SERVICE INFO – INA 0098

Înlocuirea întinzătorului și a amortizorului de vibrații

Producători: Audi, Seat, Škoda

Nr. piesă: 531 0531 20 (înlocuiește)
 533 0028 20 (înlocuiește)
 531 0840 10 (nou/SET)
 532 0601 10 (nou/KIT)

Figura 1: Amortizorul de vibrații 533 0028 20 (stânga), întinzătorul 531 0531 20 (dreapta)

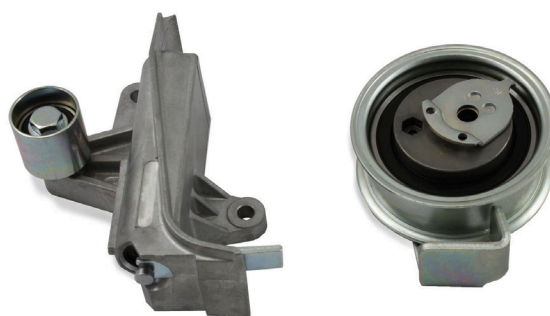
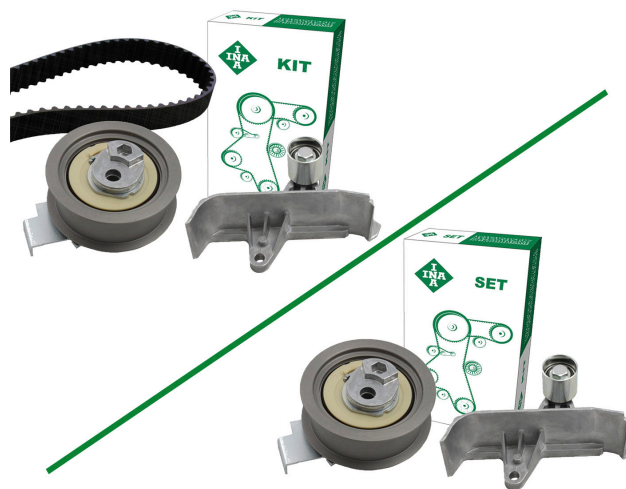
La vehiculele menționate mai sus, amortizorul de vibrații 533 0028 20 (Figura 1, stânga) și întinzătorul 531 0531 20 (Figura 1, dreapta) au fost înlocuite cu kitul 530 0546 10 (Figura 2, stânga) și setul 530 0546 09 (Figura 2, dreapta).

Noile componente diferă nu numai ca aspect, ci și ca funcționalitate. La vechiul model, pe lângă întinzător, amortizorul de vibrații a preluat o parte din funcția de tensionare a curelei.

Noua folie deflectoare cu suportul 532 0601 10 are doar o funcție de deflecție. Tensionarea curelei și amortizarea sunt realizate doar de întinzătorul 531 0840 10.

Folosirea componentelor amestecate nu este permisă, deoarece componentele sunt adaptate una la cealaltă și nu asigură tensionarea corectă a curelei decât atunci când sunt folosite împreună.
